COMUNE DI COGOLETO

PIANO URBANISTICO COMUNALE P.U.C.

“Proposta di pronunciamento sulle osservazioni al progetto di Piano Urbanistico Comunale PUC
Adottato con DCC n° 57 del 28 novembre 2017

COMUNE DI COGOLETO (GE)
PIANO URBANISTICO COMUNALE – P.U.C.
adottato con Delibera di Consiglio Comunale n. 57 del 28 novembre 2017

Riferimento 32.1.1, 32.1.2

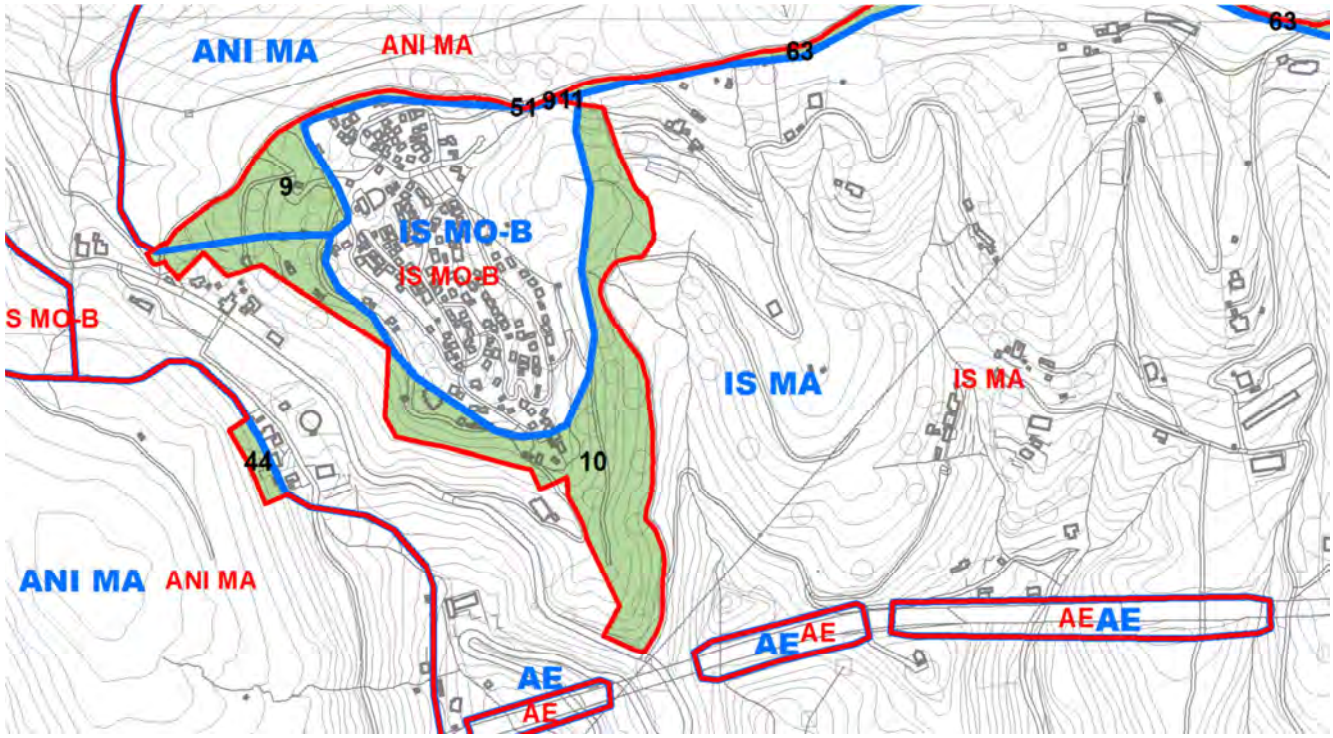
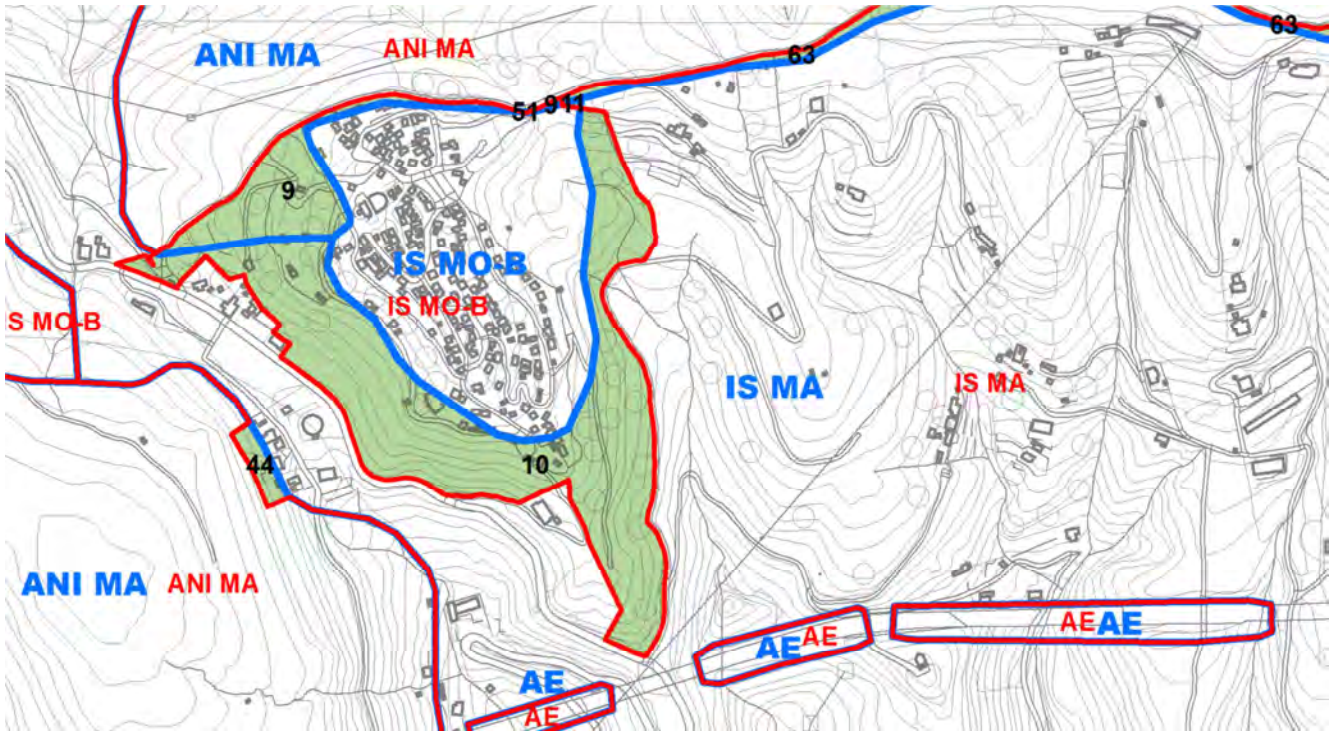
L'esito comporta la modifica dei seguenti elaborati del PUCadottato:	
STRUTTURA DI PIANO	T01-01bSP T01-02SP T01-03SP T01-04SP T01-05SP T01-06SP T01-07SP T01-08SP T01-09SP A01SP NTA (art.38 pag.180, art.38.11 pag.207, art.38.11.2 pag.310, art.39 pag.235, art.39.14 pag.269, art.39.14.2 pag.272, art.39.14.4 pag.273, art.41 pag.288, art.41.7 pag.313, art.41.7.2 pag.316)

STRUTTURA VARIATA a seguito della proposta di pronunciamento

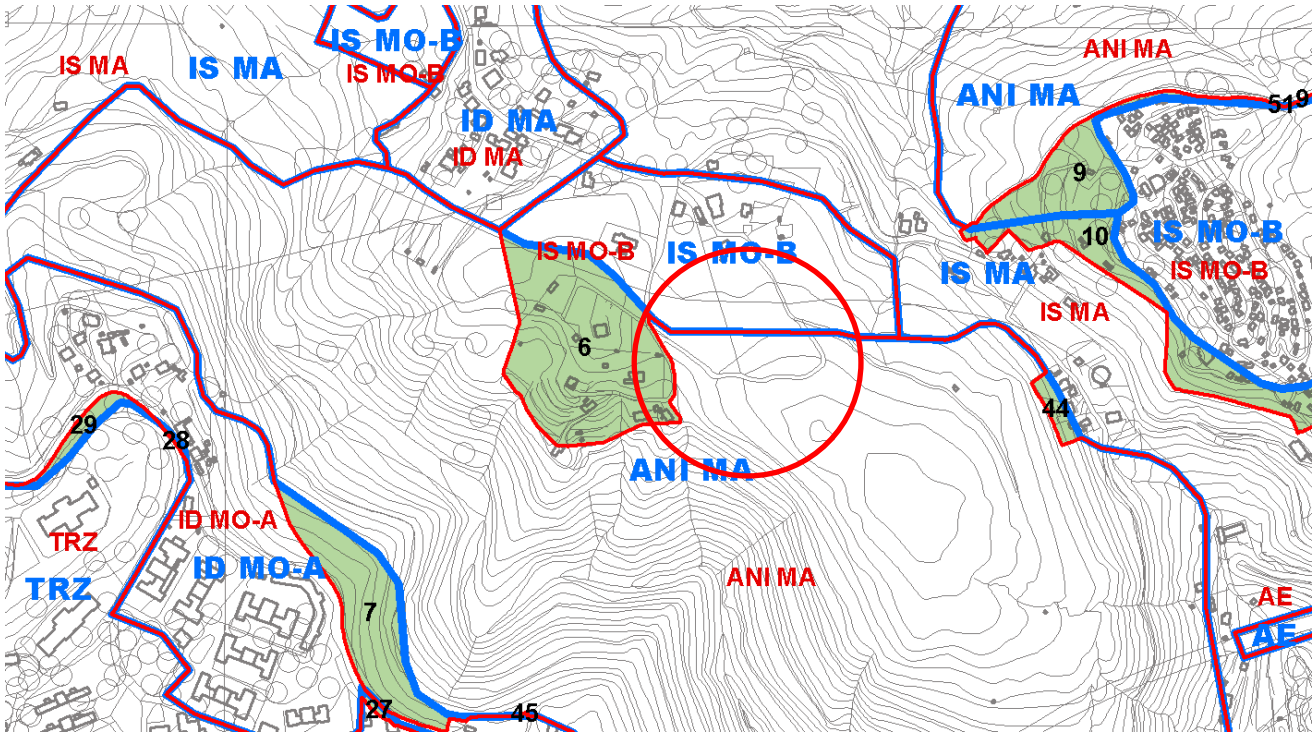
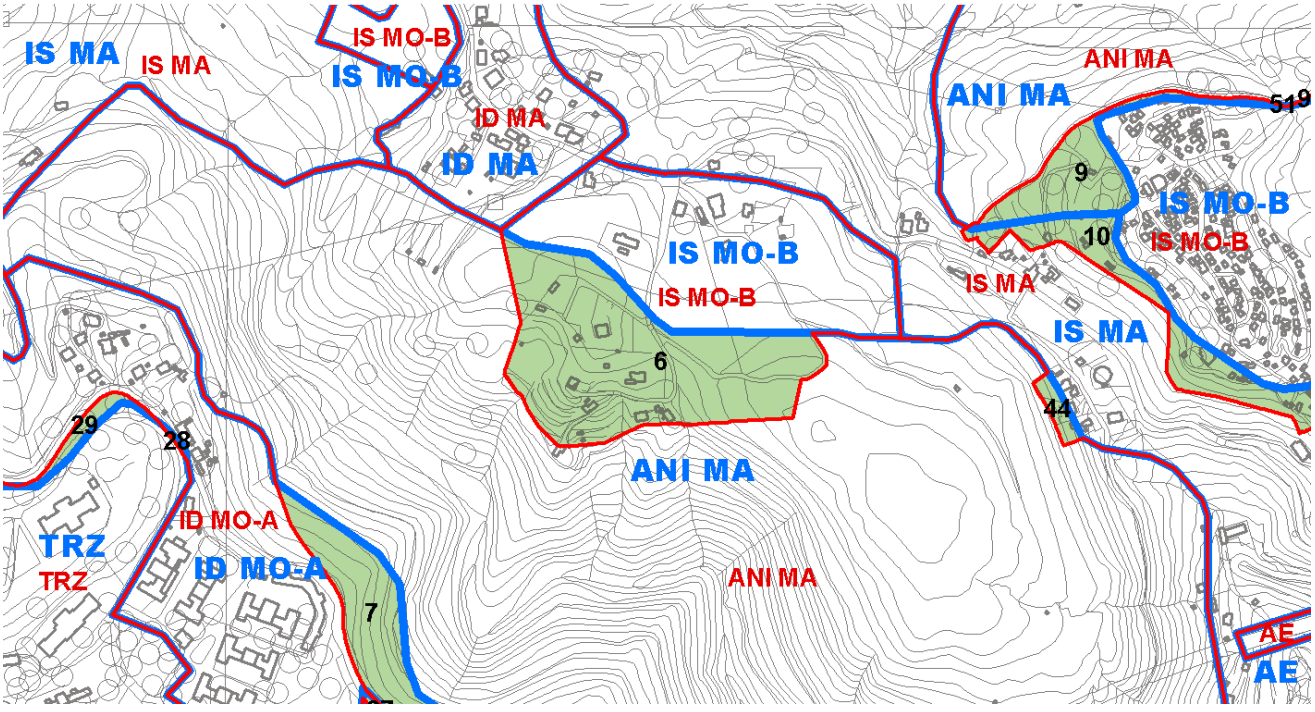
40.2 PARZIALMENTE ACCOLTA
40.2.1 Si chiede di ampliare la zona IS MO-B, già oggetto di variazione, inserendo in essa parte del mappale 1270 e i mappali 1271, 442, 443 fg. 15 in quanto dette aree risultano similari per caratteristiche all'area limitrofa già oggetto di variazione nella tavola T02-02DF.	Si propone di ACCOGLIERE PARZIALMENTE il presente punto dell'osservazione in quanto si ritiene di modificare la tavola *T02-02bDF Proposta di modifica al PTCP assetto insediativo* estendendo la variante n.6 con l'inserimento di terreni classificati ARA in ISMO-B così come da indicazione dell'UTC.

L'esito comporta la modifica dei seguenti elaborati del PUC adottato:	
DESCRIZIONE FONDATIVA	T02-02DF

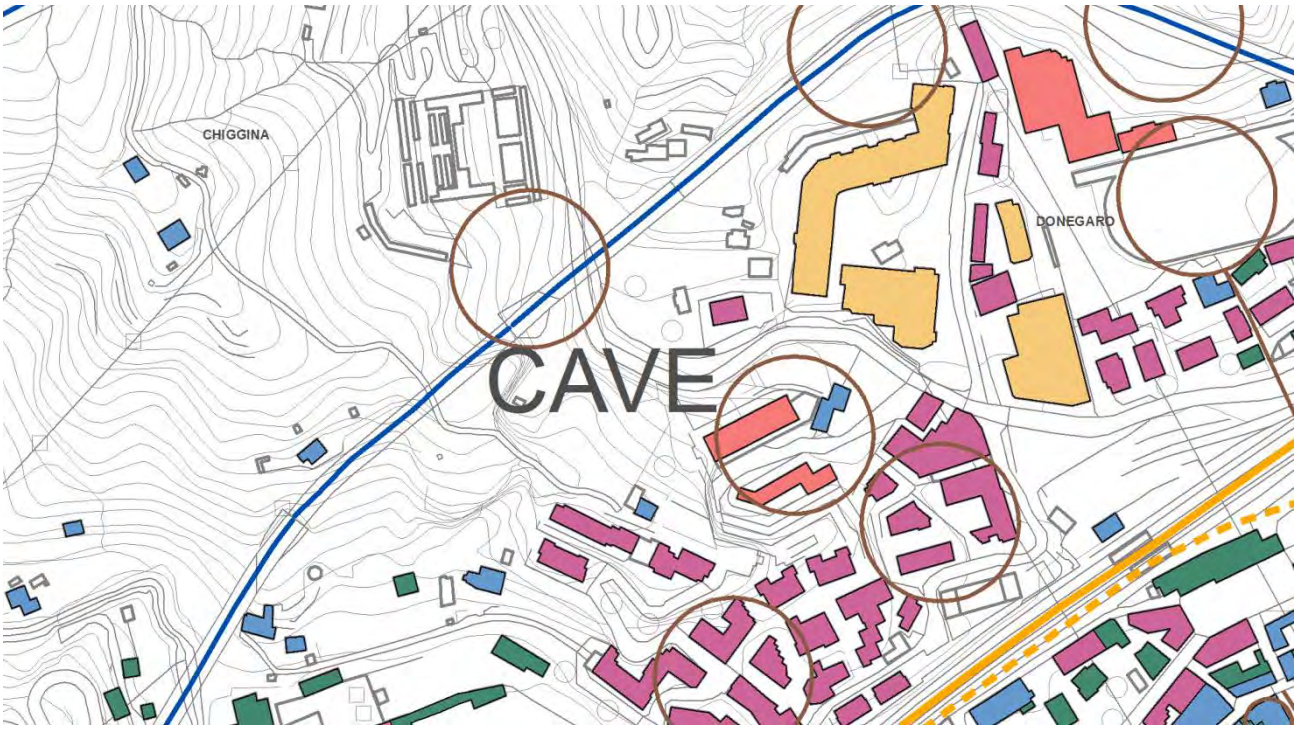
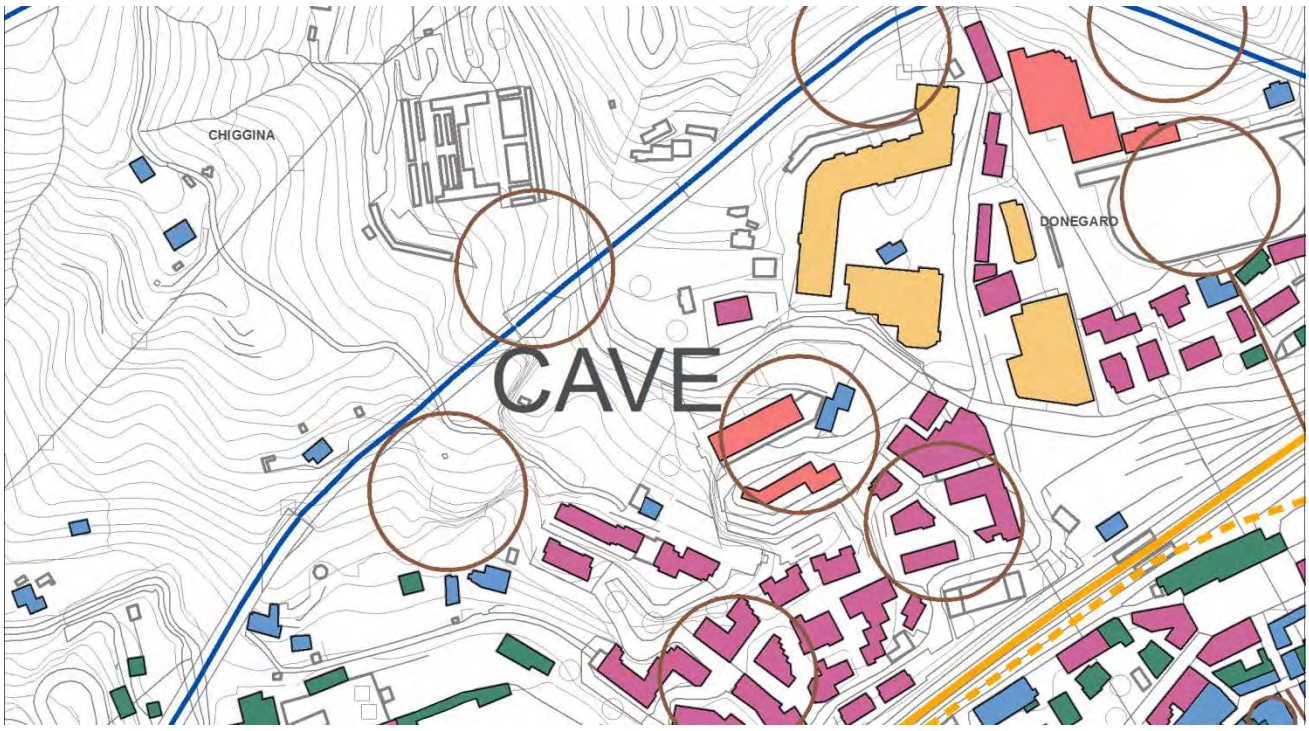
Dettaglio delle motivazioni	
Sintesi dell'osservazione	**Proposta di pronunciamento**
50.1.1 Si osserva che la Fornace Bianchi negli elaborati grafici del PUC è interessata dalla previsione di viabilità di progetto interna al distretto TRZ-2c, desumendo da ciò che sarà oggetto di demolizione. Si chiede la modifica della tavola T20DF inserendo l'edificato dell'Antica Fornace Bianchi e dell'Antica Fornace Valle con la rappresentazione grafica che contraddistingue l'edificato storico più antico, ovvero l'impianto urbano sino al 1919 (colore azzurro) e la cava della Fornace Valle riferita al *"sistema produttivo storico della calce*" (cerchiata in marrone).	Si propone l'ACCOGLIMENTO del presente punto dell'osservazione in quanto l'integrazione alla tavola facente parte della Descrizione Fondativa del PUC denominata *T20DF Evoluzione storica* risulta coerente con i dati storici, pertanto si propone la modifica di suddetto elaborato grafico secondo la proposta di modifica contenuta nell'osservazione.

50.1.2 Si chiede la modifica della tavola T05-07bDF inserendo l'Antica Fornace Valle come bene culturale n° 21 così come già rappresentata al numero 20 la Fornace Bianchi, nonostante non sia catalogata ufficialmente nell'elenco della Regione Liguria.	Si propone di NON ACCOGLIERE il presente punto dell'osservazione in quanto la *Fornace Valle* è di proprietà privata e per essa non si applicano le disposizioni di cui all'art. 12 del D.Lgs. 42/04 che invece sono state applicate per la *Fornace Bianchi* divenuta di proprietà pubblica.

50.1.3 Si chiede venga inserita la Fornace Valle nella tavola T08DF come bene culturale n° 21 e l'indicazione della cava della Fornace Valle quale unica cava calcare magnesiaco intatta presente ad oggi. Da aggiungere in legenda la Fornace Bianchi segnata già in cartografia al numero 20.	Si propone di NON ACCOGLIERE il presente punto dell'osservazione in riferimento alla *Fornace Valle* per la motivazione di cui alla proposta di pronunciamento del precedente punto 51.1.2. Si propone invece di ACCOGLIERE la richiesta di aggiungere in legenda della tavola T08DF la Fornace Bianchi (già indicata nella planimetria) al n° 20.

50.1.4 Si chiede sia inserito un preciso riferimento all'interno nelle NTA del Piano per il sub distretto TRZ-2C che escluda la demolizione dell'Antica Fornace Valle e l'utilizzo in superficie della storica cava annessa nella realizzazione della viabilità funzionale al collegamento viario tra via Molino della Rocca e via Della Pace.	Si propone di NON ACCOGLIERE il presente punto dell'osservazione in quanto si ritiene prevalente l'indirizzo urbanistico contenuto nel PUC di realizzare la nuova viabilità ed ogni valutazione in merito alla possibilità o meno di mantenere il fabbricato *Fornace* è ad esso subordinata.

50.1.5 Si chiede venga modificata da viabilità di progetto a viabilità di progetto in galleria la porzione di viabilità che ricade sul sedime della Fornace Valle e della sua annessa cava. Tale rettifica deve essere riportata sia negli elaborati grafici del PUC sia nelle relative schede di cui alla normativa del PUC.	Si propone di NON ACCOGLIERE il presente punto dell'osservazione in quanto le valutazioni in merito al tracciato della nuova viabilità saranno definite in sede progettuale nell'ambito del PUO

L'esito comporta la modifica dei seguenti elaborati del PUC adottato:	
DESCRIZIONE FONDATIVA	T08DF T20DF

OSSERVAZIONE 54			
Protocollo Comunale n.	**11873**	del	**29/05/2018**
presentata fuori termine

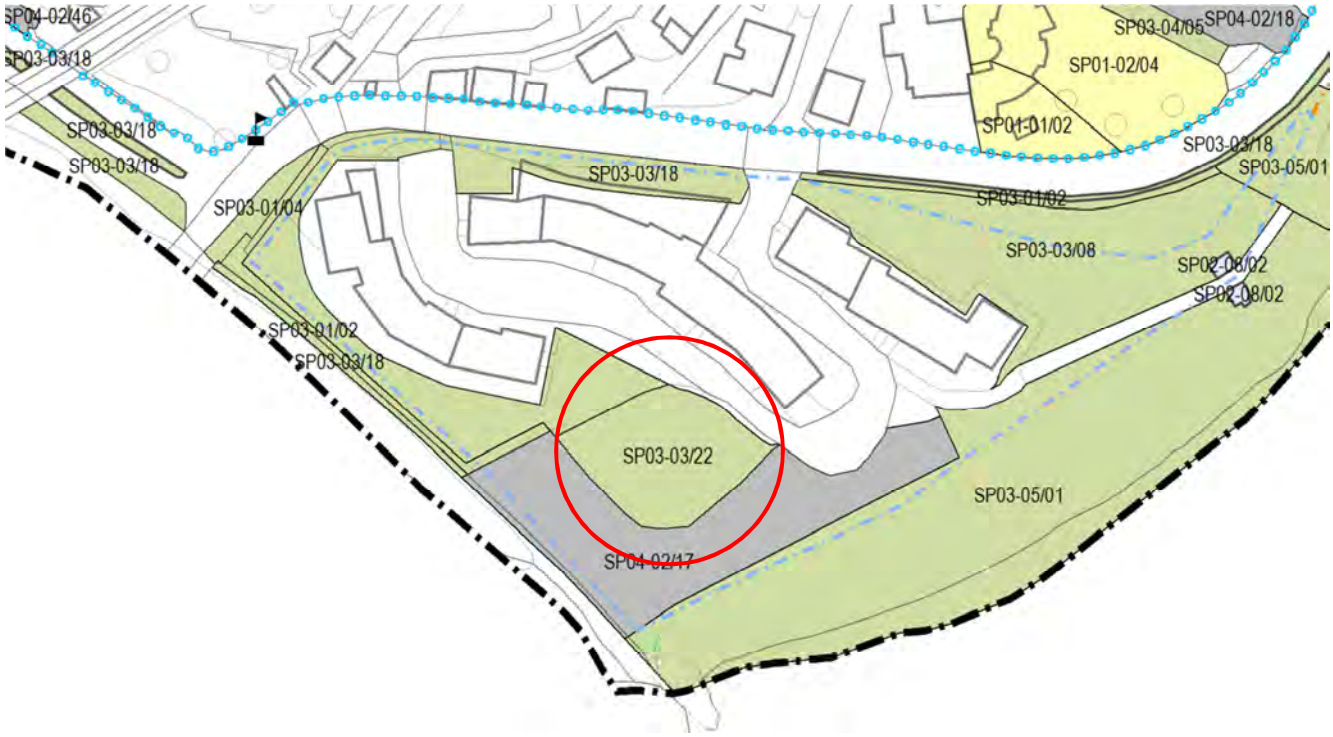
Dettaglio delle motivazioni	
Sintesi dell'osservazione	**Proposta di pronunciamento**
Si osserva che nella tavola T19bDF è individuata l'area SP03-03/22 come area sistemata a giardino o parco attrezzato locale/di quartiere esistente. Da una verifica dell'UTC parte di quest'area (mappali 240, 247 fg.19) sono di proprietà privata; pertanto si chiede di indicare questi due mappali come servizio di progetto e non esistente.	Si propone di ACCOGLIERE la presente osservazione in coerenza con lo stato reale dei luoghi.
